Doplnění / vysvětlení zadávací dokumentace č. 3

"Rekonstrukce bytových domů č.p. 380 a 561 ul. Jos. Šíra ve Vrchlabí"

Evidenční číslo ve VVZ: Z2026-041738

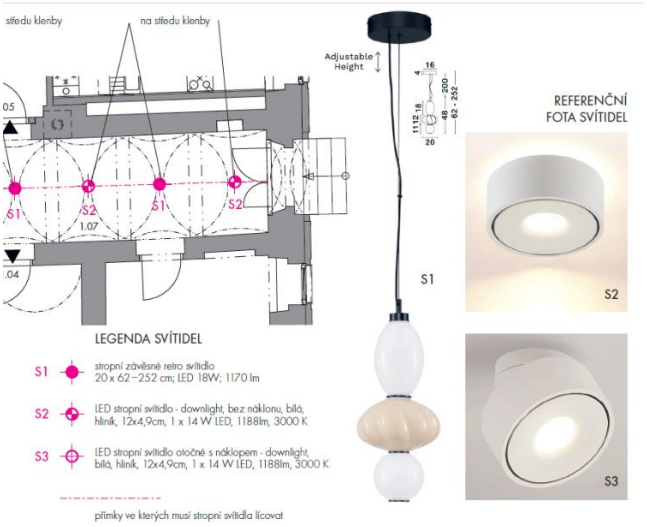
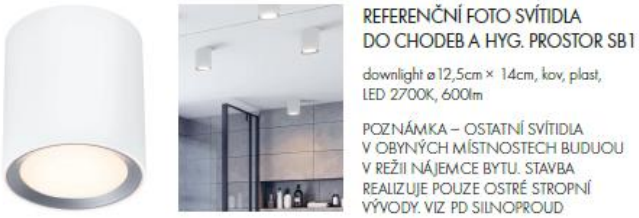
Osvětlení: Ve výkazech výměr nejsou jednoznačně rozdělena/určena svítidla, která by měla sedět na označení dle podkladů DPI_Interiér objektu_1-20.pdf a DPI_Interiér objektu_21-38.pdf (kromě svítidla S1) a také na výkresovou dokumentaci jednotlivých NP. Prosím o vysvětlení jak rozdělit další ref. svítidla S2, S3 dle stávajícího výkazu výměr, a dále svítidel SB1.

V objektech 17 – Elektroinstalace - 380 a 27 – Elektroinstalace – 561 ocení uchazeč položky se svítidly následovně:

u položky č. 106 se jedná o svítidlo S2 specifikované v DPI Interiér

- u BD 380 = 54 ks
- u BD 561 = 34 ks

u položky č. 107 se jedná o svítidlo SB1 specifikované v DPI Interiér

- u BD 380 = 39 ks
- u BD 561 = 31 ks

ostatní položky svítidel budou naceněny dle počtu a specifikace ve výkazu výměr
